ゼオライト土嚢等処理設備における 実規模モックアップについて

2023年11月2日

東京電力ホールディングス株式会社

2. 容器封入作業の実規模モックアップ試験実施に当たって

(参考) 【試験結果6】 保管容器内のゼオライト脱水

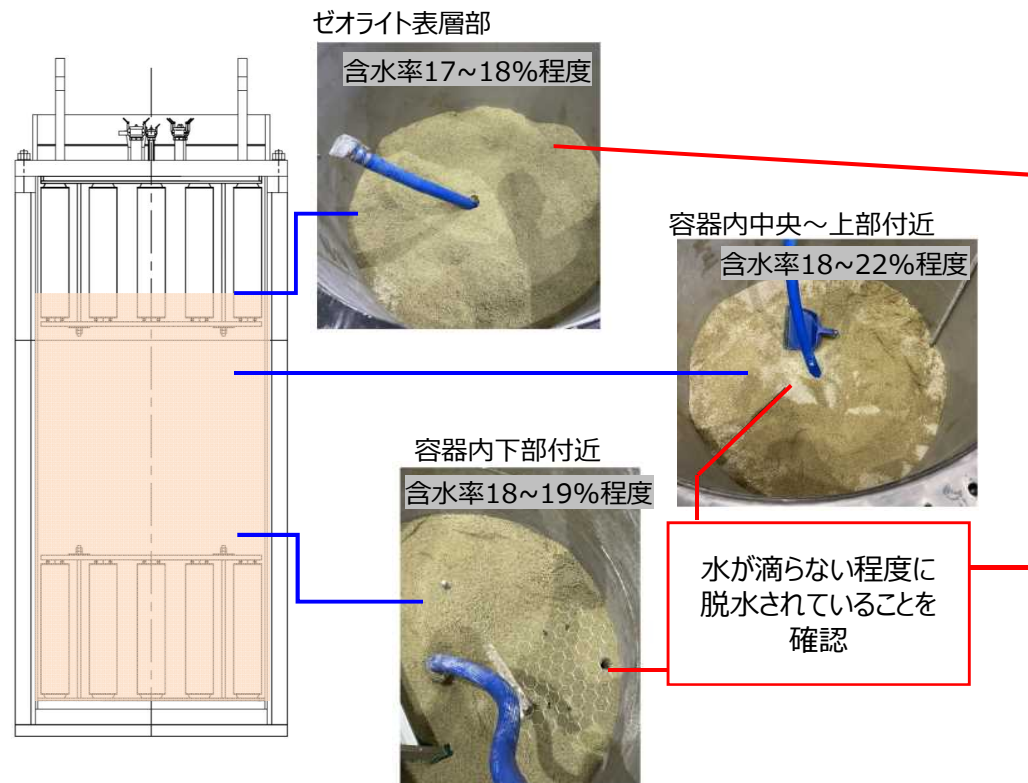
(1) ②	保管容器設置高さ	保管容器の設置高さが実機と異なるため、当該圧力損失分(水頭差)を考慮した試験とすること	弁による調整により実機と同じ系統圧力損失を模擬した試験を実施した。	2023/9 実施	18頁 補足
(1) ③	ゼオライト保管	保管容器が充填されるまで、連続運転させること	保管容器を満充填するまでの運転試験を実施した。	2023/9 実施	11頁 補足

(2) ①	移送濃度低減機能	移送濃度低減機能について、固液比の目安が設計通りになっているか確認すること	ゼオライト等の移送濃度(固液比)について、濃度低減が成されていることを確認。水平移送についても実規模で確認する等、今後も継続して確認していく予定。	2023/9 実施	10頁 補足
(2) ②	保管容器レベル計	回収容器が充填されたことを検知するレベル計が誤差範囲内で検知できることを確認すること 容器の表面線量との関係を整理すること	容器へのゼオライト充填時の検知機能について確認。検知誤差については、今後試験にて確認する。容器の表面線量と、ゼオライトの充填率との関係については、今後線量評価結果を説明を予定。	2023/9 一部実施 今後引き続き 実施予定	15頁 補足

目的	保管（保管容器・脱水）について確認すること
実施事項	ゼオライト保管容器内へのゼオライト回収・脱水が可能であることを確認
結果	フィルタ差圧値に異常なく、回収することが可能であり、保管容器出口水を回収し、ゼオライト粒子が通過していないことを確認した。 ゼオライトの舞い上がり等でゼオライト回収中に常時検知のオンオフを繰り返すなどの誤検知は発生せず、想定される充填量の範囲でレベル計が検知することを確認した。 保管容器内で脱水を実施し、水が滴らない程度（含水率30wt%程度）まで脱水可能なことを確認した。

(参考) 【試験結果 8】 ROVの強制引き戻し、ROVによる救援

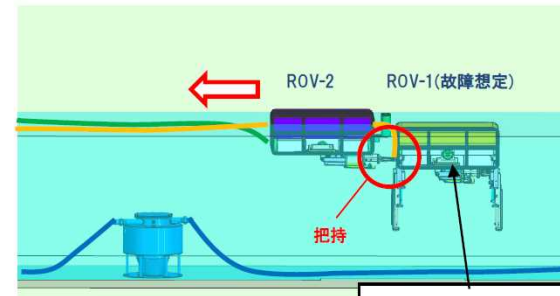
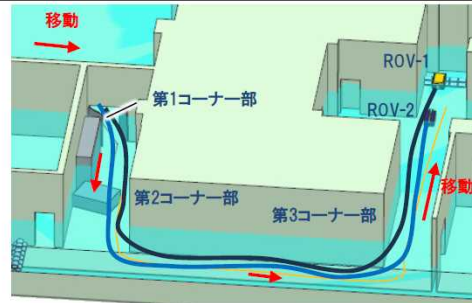
(1) ⑥	吸い込み口の閉塞	吸い込み口の閉塞を考慮し、逆洗について成立性を確認すること	逆洗の成立性確認は実機を想定した試験構成及び通水条件として、今後試験にて確認する。	今後 実施予定	—
(1) ⑦	トラブル対応	試験において閉塞等のトラブルが発生した場合は、実環境を考慮した対応策を検討すること	ROV故障時の対応方針について対応策を確認した。 試験において新たに確認されたトラブルについては、実環境を考慮した対応策を検討の上、今後試験にて確認する。 移送系統の閉塞時対応については、今後の試験にて確認する。	2023/9 一部実施 今後引き続き 実施予定	13頁 補足

目的	トラブル対応 (ROV故障) について確認する
試験	ROVの故障を想定し、強制引き戻し、及びROVによる救援が可能であることを確認
結果	ROVの故障を想定し、ROVのケーブル引き戻しによる強制引き戻しが可能であることを確認した。 作業用ROVを水面に浮かべた状態にて監視用ROVのマニピュレータで作業用ROVを把持して牽引回収できることを確認した。

ソナーの確認結果

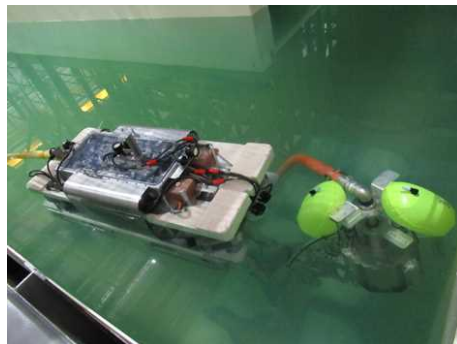
事象	<ul style="list-style-type: none">作業の影響で濁水が発生した。濁水環境内では100mm程度まで近づかないと視認できなかったものの、気中カメラで相互監視をしながら作業を実施した。
原因	<ul style="list-style-type: none">濁水が発生しにくいように、部分的に土嚢袋を切断しゼオライト吸引を進める手法にて検討を進めているものの、繰り返し作業においては濁水が発生を抑制することが困難であったと推定される。
対応方針	<ul style="list-style-type: none">濁水の発生を考慮して、耐放射線性を考慮の上、ソナー等、カメラ以外の確認方法についても検討を進めていく。なお、モックアップにおいては、ソナーを用い、前方の壁や干渉物については確認が容易であったが、土嚢袋の判別は困難であったため、より適したソナー等を選定する方針。濁水の低減・拡散防止方法等について検討を進めていく。

(参考) 【確認事象2】 レベル計検知

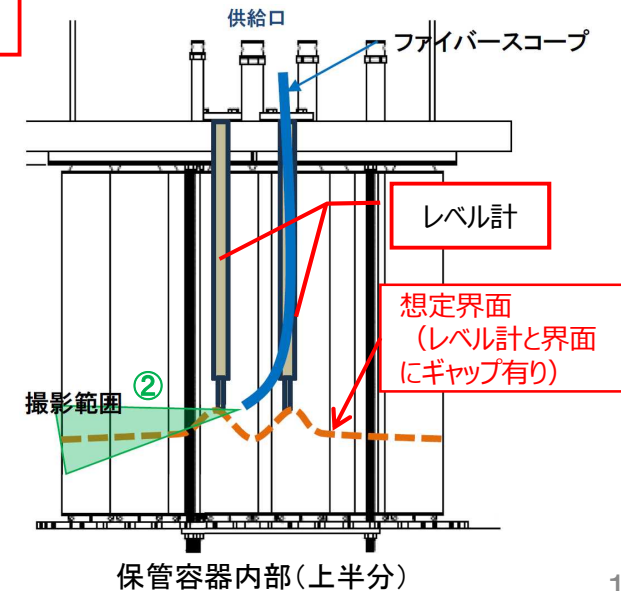
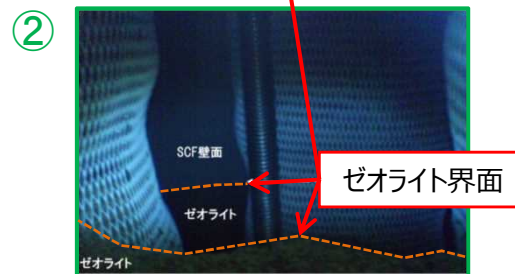
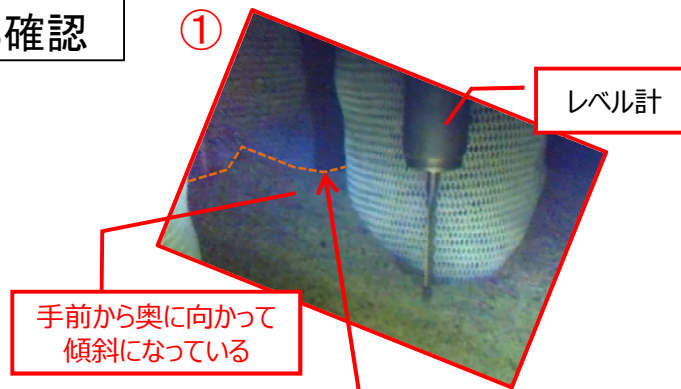
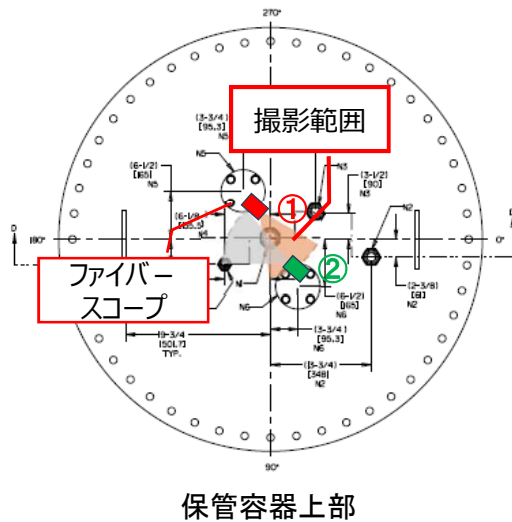
事象	<ul style="list-style-type: none"> ゼオライトの保管容器への充填時に、レベル計の検知ランプが点灯した後、消灯したことを確認した。なお、移送を続けると再度点灯することを確認した。
原因	<ul style="list-style-type: none"> 充填後にファイバースコープによる内部確認を実施したところ、ゼオライト界面が波打っているような状況であることを確認した。 ゼオライト界面の凸部が検知プローブに触れて一度は検知するものの、入口からの水流により凸部が崩れ、検知プローブとゼオライトが接触していない状態となったと推定される。
対応方針	<ul style="list-style-type: none"> 本事象は界面がレベル計に近づいたときに発生するものと考えられるため、この事象を考慮したレベル計の設置位置とすること等の対策の検討を進めていく。

(参考) 【確認事象3】ゼオライト噛み込み

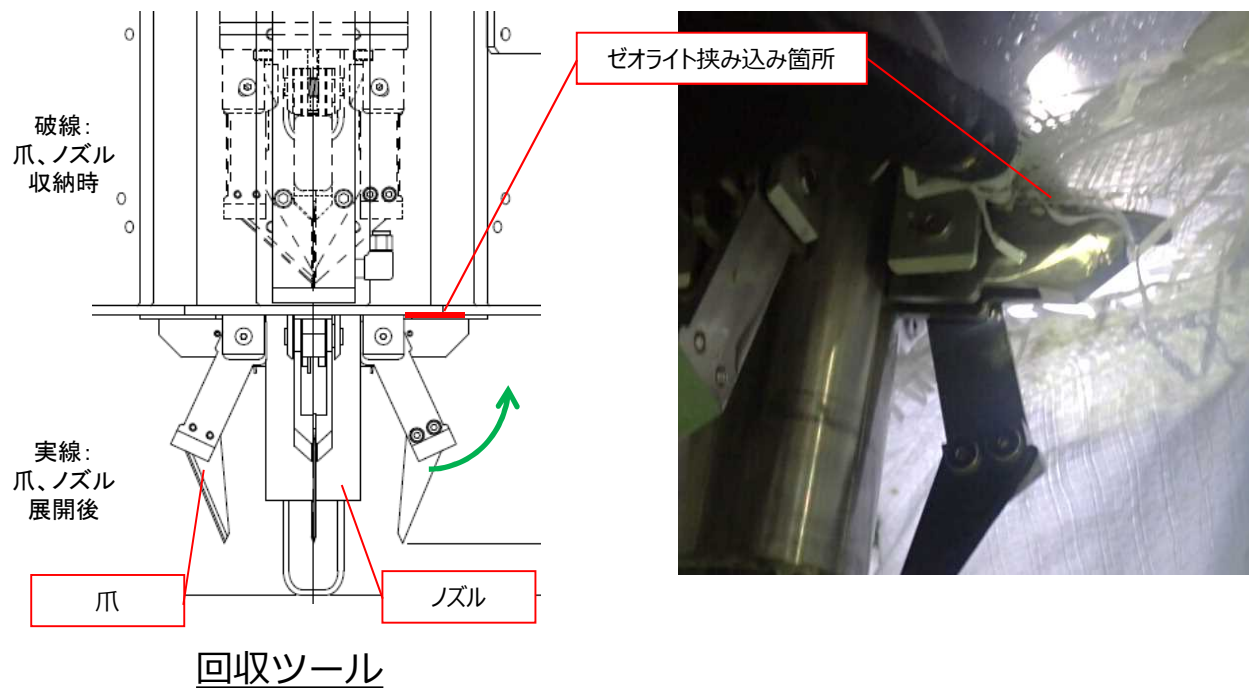
事象	• ゼオライト回収後、回収ツールのノズルを上昇しようとしたところ、上昇しないことが確認された。
原因	• 回収ツールの爪にゼオライトが噛みこんでおり、ノズルの上昇を妨げたことと推定される。
対応方針	• 回収ツール構造の見直しについて検討を進めていく。

(参考) ゼオライト土嚢の長期劣化等

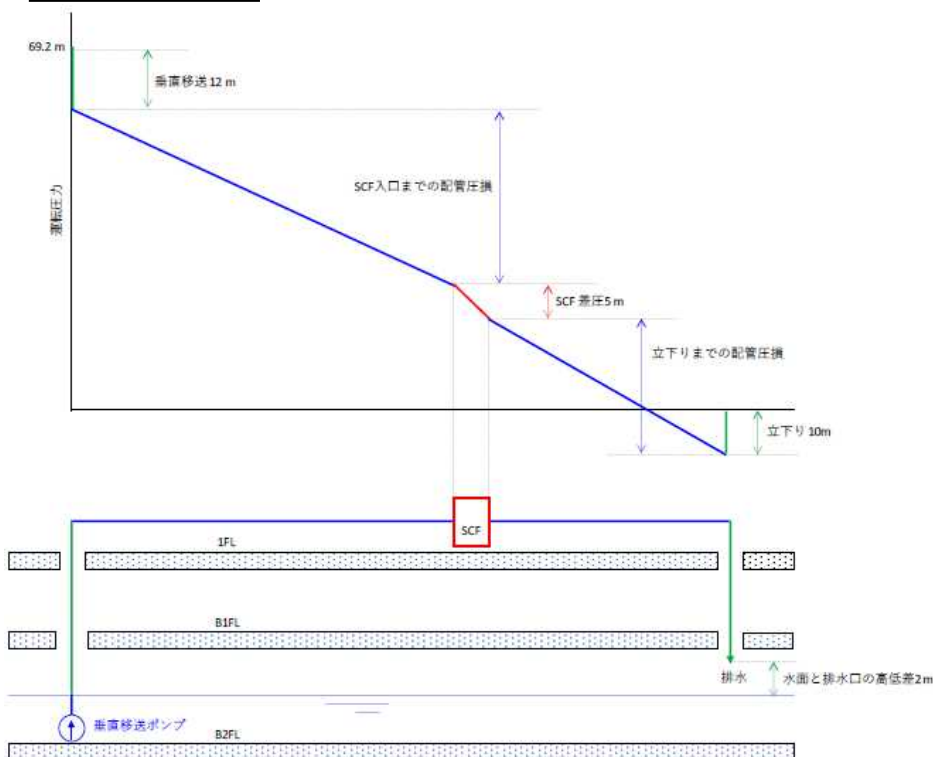
No.	項目	考慮すべき事項	回答	確認時期	備考
(1) ①	ゼオライト土嚢の長期劣化等	ゼオライト土嚢の長期劣化等を考慮した試験とすること	実機のゼオライト土嚢等と同様の放射線を照射し、実機同等の放射線劣化を模擬した土嚢袋を用いた試験を実施し、土嚢袋の切断、ポンプによる吸引について影響を及ぼさないことを確認した。	2023/9 実施	9,17頁 補足

- ゼオライト土嚢等の現地調査を実施し、土嚢袋は概ね原形を保っているが、劣化傾向があり、一部の袋に破損がみられる状況。実規模モックアップにおいては、現場調査で確認された劣化した土嚢袋等を再現し現場環境を模擬する。
- なお、ゼオライトと活性炭のγ線照射試験を最大積算線量1、000kGyまで実施したところ、ゼオライトも活性炭も照射による顕著な変化は認められなかった。
